泊発電所 3号炉 耐津波設計方針について (津波防護対策に係る指摘事項回答)

令和5年8月3日
北海道電力株式会社

【指摘事項 230330-04】

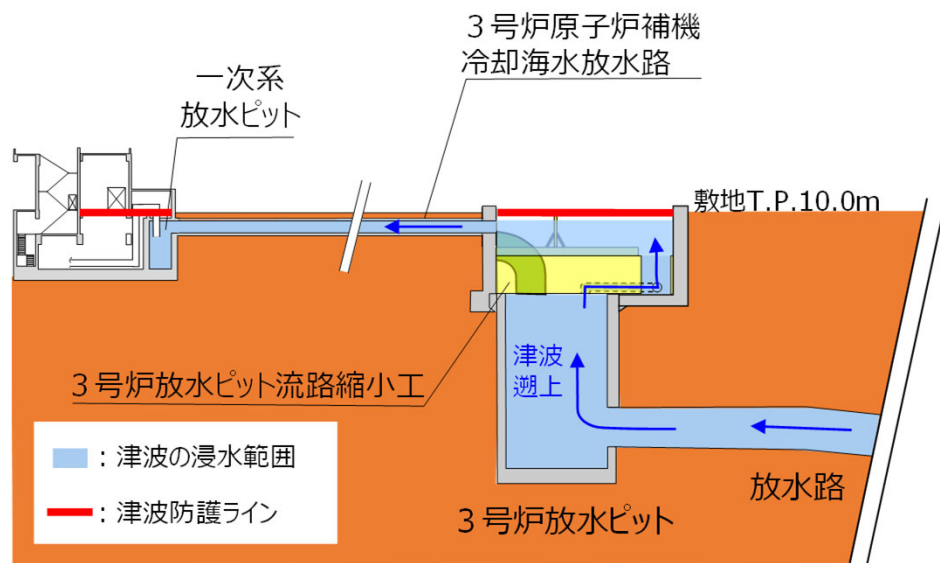
原子炉補機冷却海水放水路及び一次系放水ピットについて、当該施設に係る以下の事項を明らかにした上で、当該施設を津波の流入経路とした場合であっても津波防護方針が成立することを説明すること。

- ✓ 津波の流入に対するバウンダリとしての機能、原子炉補機冷却海水システムの排水機能、地下水排水設備の排水機能その他の期待する機能（第5条だけでなく他条文への適合の観点も含む）
- ✓ 地震時の損傷を考慮した場合における管路解析及び内郭防護の浸水量評価に与える影響

第1130回審査会合時点では、3号炉放水ピットに流路縮小工を設けることで、津波が一次系放水ピットから敷地へ流入することを防止する方針としていた。

今回、津波の敷地への流入防止をより確実に達成するとともに、津波防護対象設備から遠い位置を津波防護ラインとするために、3号炉原子炉補機冷却海水放水路に、3号炉原子炉補機冷却海水放水路逆流防止設備（以下「逆流防止設備」という。）を浸水防止設備として追加で設置する方針に変更する。

- ✓ 3号炉原子炉補機冷却海水放水路が接続される3号炉放水ピット内側壁面に逆流防止設備を設けることで、3号炉放水ピットを津波防護ラインとする方針とする。
- ✓ 3号炉原子炉補機冷却海水放水路及び一次系放水ピットは以下の設備の通常時における排水機能を有しており、逆流防止設備が排水機能に悪影響を与えない設計とする。

- ✓ 逆流防止設備は浸水防止設備として耐震Sクラスで設計することから、地震後でも損傷することはない、3号炉原子炉補機冷却海水放水路への津波の流入を防止できる。よって、3号炉原子炉補機冷却海水放水路及び一次系放水ピットの管路解析及び内郭防護の浸水量評価に与える影響はない。
